*Oggetto:* **[ID: 9334] LOREO (RO), ADRIA (RO):** Progetto di un impianto agro-fotovoltaico composto da due sezioni di produzione e sistema di accumulo (storage system) della potenza massima complessiva di 20,452 MW da realizzarsi nei comuni di Loreo e Adria.

**Proponente:** Eridano S.r.l.

**Richiesta di necessarie integrazioni e modifiche progettuali ai sensi del c. 4 art. 24 del D.lgs n.152/2006**

Fig. 4 Planimetria dell'impianto fotovoltaico

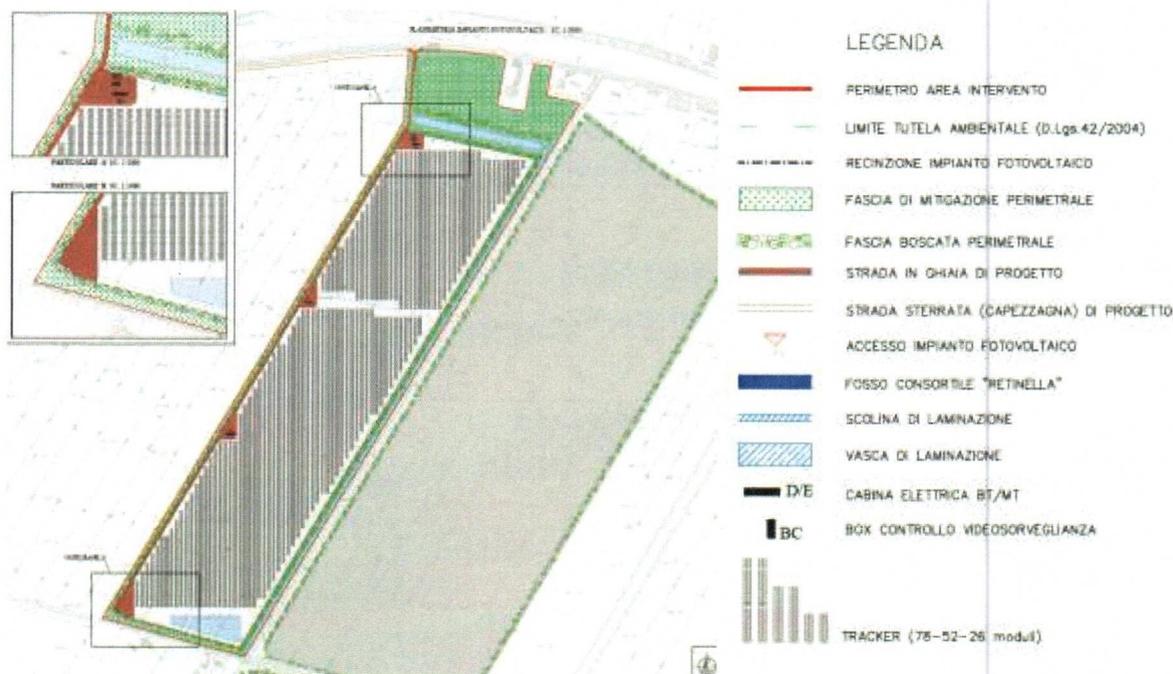
1. In via preliminare si rappresenta l'esigenza di una maggiore accuratezza negli elaborati grafici, in particolare, nella stesura delle legende che risultano frequentemente incomplete e omissive di molte delle simbologie e dei retini rappresentati nel contenuto delle tavole (si veda a titolo esemplificativo e non esaustivo l'immagine sopra riportata in *Figura4* e l'immagine seguente – Elaborato TAV.05.rev00\_Individuazione di interv.su PAT.pdf).
